Projet éolien du Souffle de Gargantua

Mémoire en réponse à l'avis de la Mission Régionale d'Autorité Environnementale

Maître d'ouvrage :
Wpd Energie 113
32-36, rue de Bellevue
92 100 BOULOGNE -BILLANCOURT

Janvier 2025

Image 4 : Carte des continuités écologiques identifiées par la SRADDET Hauts-de-France

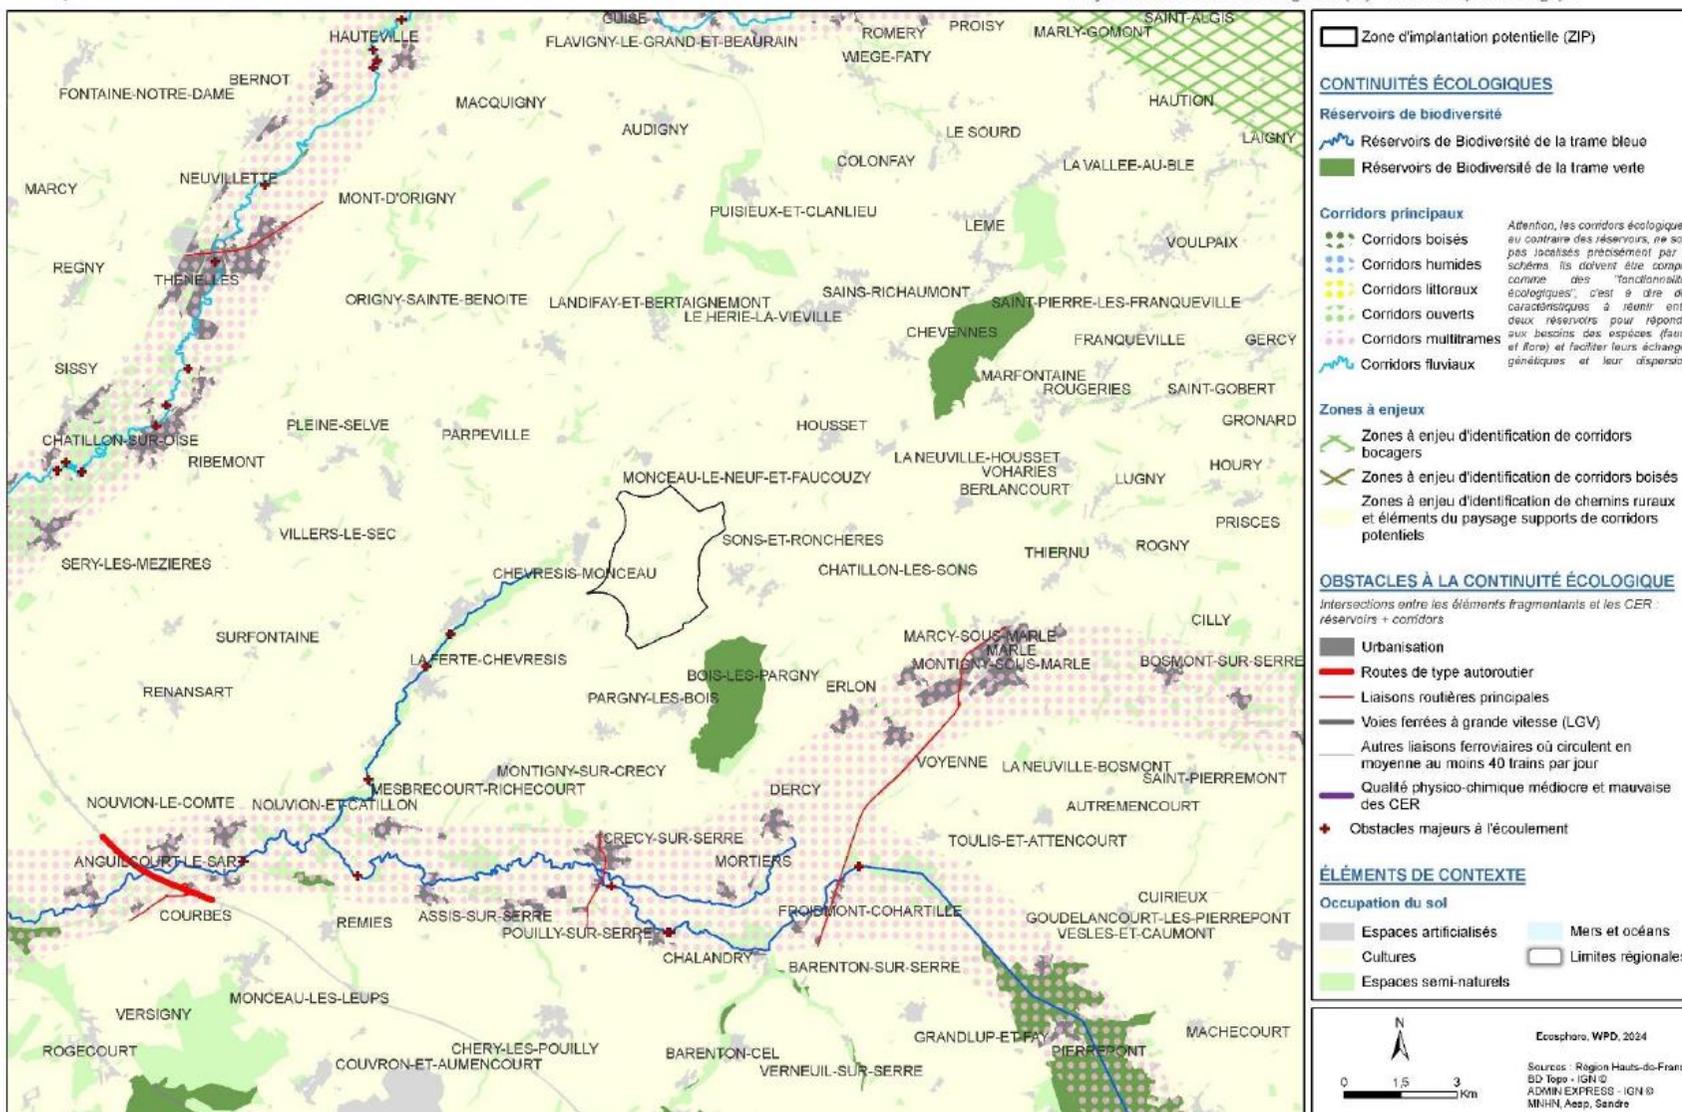
L'autorité environnementale recommande de compléter l'état des lieux et de fournir une cartographie des enjeux locaux, analysant les déplacements de la faune et les continuités écologiques locales.

La Région Hauts-de-France a adopté son projet de Schéma Régional d'Aménagement de Développement Durable et d'Égalité des Territoires (SRADDET) qui définit notamment les objectifs de la région en termes de protection et de restauration de la biodiversité, de gestion économe de l'espace et de lutte contre l'artificialisation des sols. C'est un outil d'aménagement destiné à orienter les stratégies, les documents d'urbanisme et les projets. Le SRADDET intègre plusieurs schémas régionaux thématiques préexistants dont le schéma régional de cohérence (SRCE) qui est la déclinaison régionale de la trame verte et bleue. Le SRCE a fait l'objet d'une consultation publique, mais n'a pas été validé par le Conseil Régional et constitue uniquement un « porter à connaissance ». Il est toutefois parfois plus précis que le SRADDET c'est pourquoi il peut parfois être utilisé en complément du SRADDET à titre indicatif.

D'après le SRADDET, l'Aire d'étude immédiate n'intersecte aucun réservoir de biodiversité ou corridor écologique multitrane (cf. carte ci-dessous).

Pour rappel, les fonctionnalités écologiques ont été étudiées et présentées **page 24 du Tome 4 – Volet Environnement naturel**. Elles ont été identifiées au sein de la zone d'étude :
